# Richiesta di Integrazioni al Deposito Sismico

Lavori di **NUOVA COSTRUZIONE**  
**FABBRICATO AD USO SALA MEDICA E N. 12 BOX PER CAVALLI,**  
**FABBRICATO N.4 BOX PER CAVALLI,**  
**TUNNEL TELONATO PER FIENO**

01	Emesso per deposito	22/08/2022	Arch. G. Verlicchi
Rev.	descrizione	data	Tecnico Progettista
		Revisione	<b>R01</b>
		Data	Scala
		<b>22/08/2022</b>	
Elaborato	Cliente		
<b>RELAZIONE INTEGRATIVA</b>	Dott. Veterinario Ugo Carrozzo PIVA 01773470388 Iscr. ordine di Ferrara n. 417 Via Torquato Tasso 17 44011 San Biagio di Argenta (FE)		
Progetto	Cantiere		
Fabbricato ad uso sala medica e n. 12 box per cavalli, Fabbricato n.4 box per cavalli, Tunnel telonato per fieno	San Biagio di ARGENTA (FE) Via Torquato Tasso, 17

## Verifica collegamento centrate travi principali.

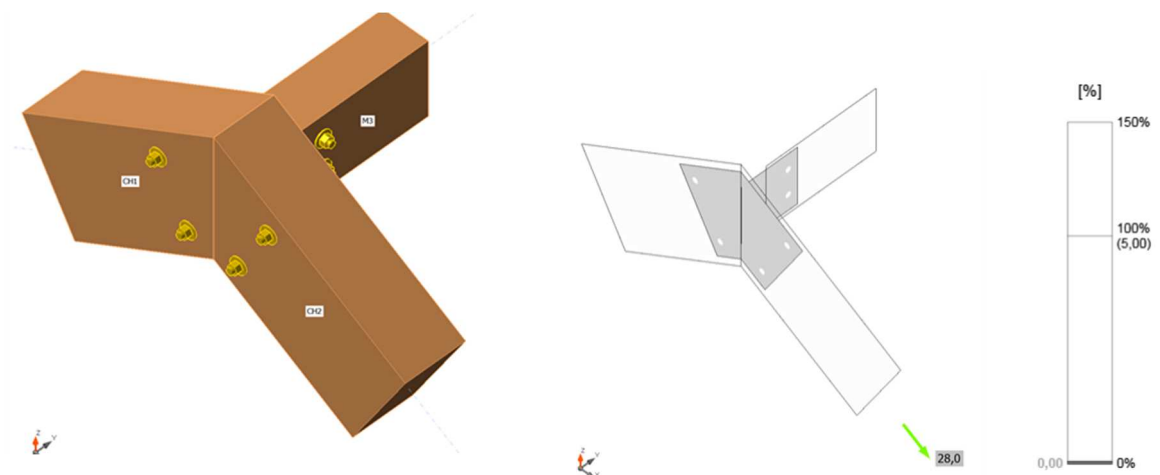
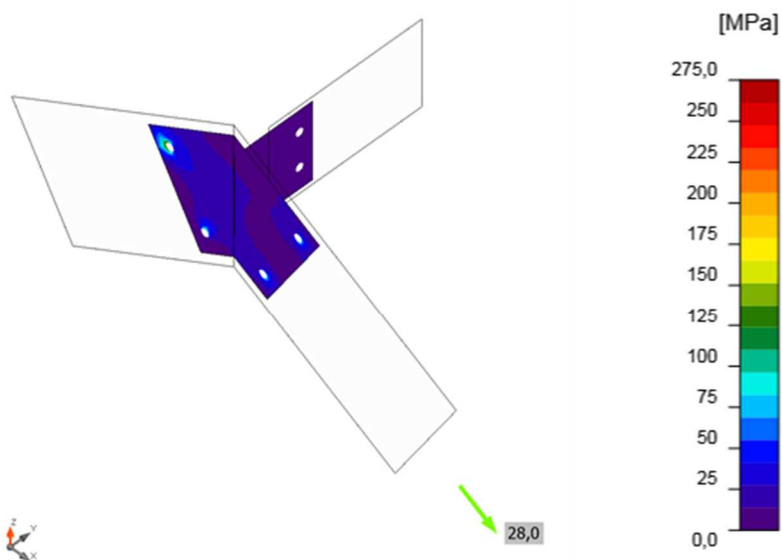
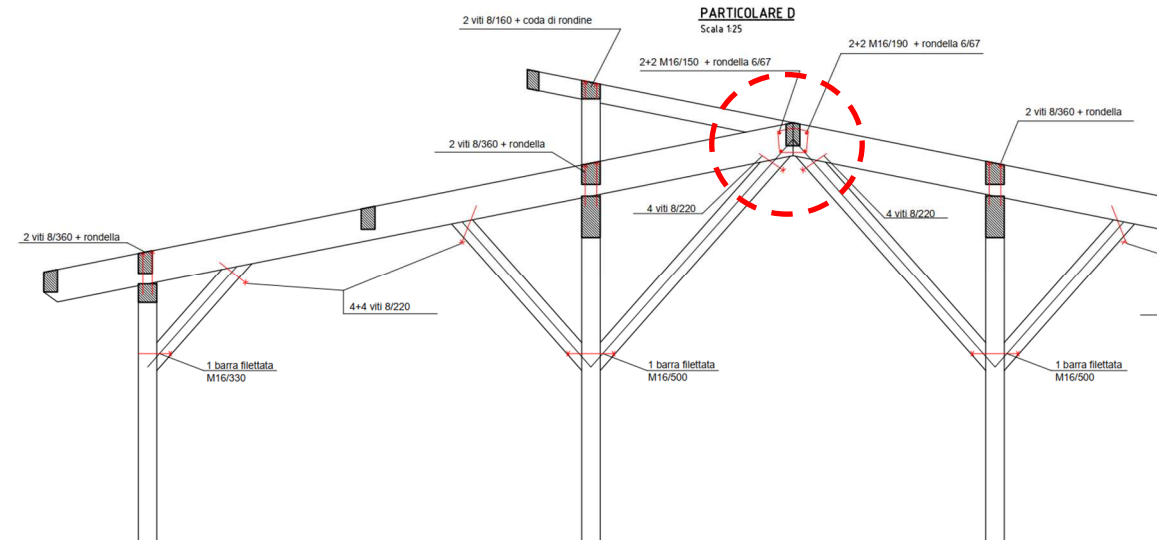
## 12 Integrare le verifiche dei collegamenti con tutti quelli ritenuti più importanti;

Nel caso specifico si esegue la verifica del collegamento tra le due travi principali realizzato mediante una piastra di unione metallica interposta al loro interno mediante il software di calcolo IDEASTatica CONNECTION.

Per come è configurata la geometria della struttura tale tipologia di collegamento risulta scarica nei confronti dei carichi verticali, mentre il collegamento risulta sollecitato nei confronti dei carichi orizzontali, per cui di seguito si esegue la verifica di tale elemento applicando il massimo sforzo normale di trazione riscontrato nel modello di calcolo per tali elementi.

Carichi	Resistenza [%]
LE1	425,0

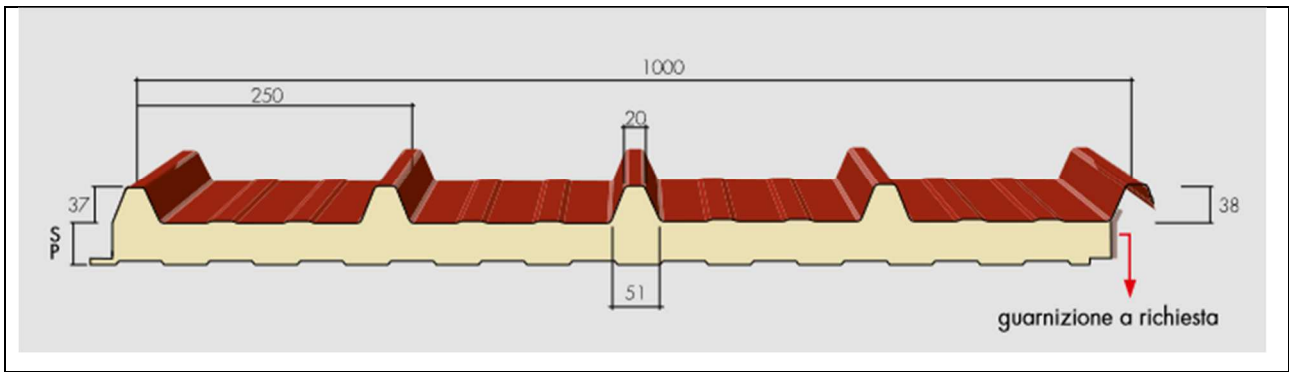
### 15 Produrre verifica dei pannelli di copertura;

La copertura sarà realizzata con pannelli termoisolanti grecati in lamiera di acciaio di tipo commerciale. Si osserva che l'interasse massimo tra i travetti di supporto dei pannelli di copertura è pari a  $L = 1,90\text{m}$ . Si riporta l'analisi dei carichi per la copertura.

$$q_{\text{SLU,d}} = 1,3 * 0,20 + 1,5 * 0,30 + 1,5 * 0,80 + 0 * 0,50 = 1,91 \text{ kN/m}$$

$$M_{\text{max SLU}} = q_{\text{SLU}} * L^2 / 8 = 1,91 * 1,90^2 / 8 = 0,86 \text{ kNm}$$

$$q_{\text{max SLU}} = 160 * 2,0^2 / 1,90^2 = 219 \text{ Kg/m} = 2,19 \text{ kN/m} > q_{\text{SLU,d}} = 1,91 \text{ kN/m} \rightarrow \text{Verificato}$$
